Věc: „ALFAGEN – VÝSTAVBA HALY TPV“
Vysvětlení/změna/doplnění zadávací dokumentace č. 3

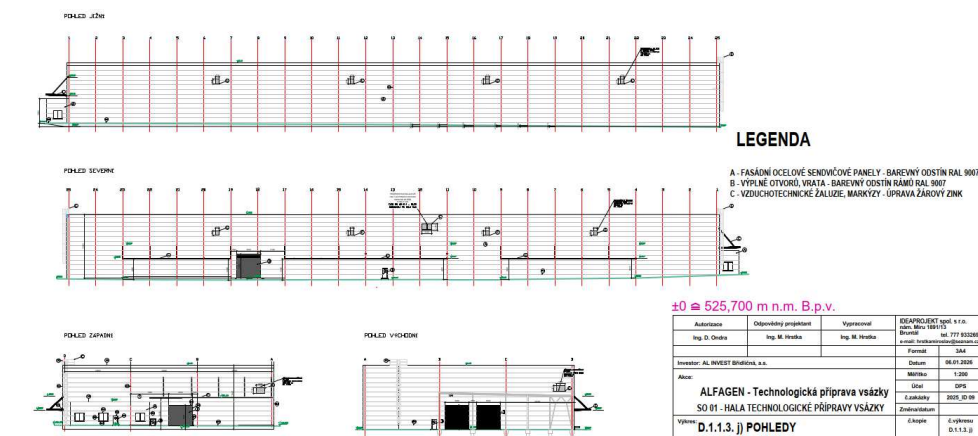
- a) Pro střešní plášť SO 02 není jasná barevnost. TR plech má být sv. šedý RAL 7035 a klempíř bude hliníková metalíza RAL 9007? Takto je správně? Jaký je požadavek na tl. povlaku v mikronech u tohoto plechu? V PD není nikde specifikováno. Přístřešek je umístěn ve venkovním prostředí bez skladby střešního pláště. Od výrobce plechů víme, že někteří uchazeči poptávají variantu barevnosti ext. 25 Mi / int. ochranný lak (5-7 Mi), což nám přijde zcela nevhodné k zamýšlenému použití. Jedná se pouze o technologickou ochrannou vrstvu (backcoat) TR plechu, nikoliv finální úpravu pro exteriér. Zastřešení je sice vodorovné, ale takový plech zdegraduje velmi rychle ve venkovním prostředí. V dalším odstavci TZ se píše o zinkování všech ocelových prvků. TR plech bude tedy v kompletně v aluzinku? Nebo je to kombinace všeho uvedeného? TZ je v této části zcela zavádějící. Vysvětlíte.

Nosný trapézový plech má být v barvě RAL 9007.

Všechny požadované parametry jsou uvedeny v rozpočtu (položka 34, 35, 36):

Díl:	767	Konstrukce zámečnické				0
34	767 99-5108.T00	Výroba a montáž kovové atypické konstrukce, zastřešení; včetně nezbytné zvedací techniky Veškeré ocelové prvky venkovní konstrukce budou opatřeny protikorozní ochranou žárovým zinkováním ponorem dle normy ČSN EN ISO 1461. Minimální tloušťka zinkového povlaku: 70 µm. Povrch musí být rovnoměrný, bez holých míst, okujů a strusek.	kg	54 074,00000	0,00	C
35	767 39-2113.U	D+M střeš, tvarovaným plechem, přístřelením, SO 02 - PRÍSTŘEŠEK, PÚ - lakovaný RAL 9007 plech trapézový TR 55/250/S320GD - tl. 0,75 mm s uložením přes dvě pole jako spojitý nosník včetně spojovacího a těsnícího materiálu Povrchová úprava Z 200-275 g/m2 25µm polyesterový lak / 7-10µm ochranný lak; odstín RAL 9007	m2	665,00000	0,00	C
36	767 39-2113.U	D+M střeš, tvarovaným plechem, přístřelením, SO 02 - PRÍSTŘEŠEK, PÚ - lakovaný RAL 9007 plech trapézový 1x TR 153/290/S320GD - tl. 1,5 mm s uložením přes dvě pole jako spojitý nosník - plocha 343 m2 plech trapézový 2x TR 153/290/S320GD - tl. 1,5 mm s uložením přes dvě pole jako spojitý nosník - plocha 65 m2 včetně spojovacího a těsnícího materiálu Povrchová úprava Z 200-275 g/m2 25µm polyesterový lak / 7-10µm ochranný lak; odstín RAL 9007	m2	473,00000	0,00	C
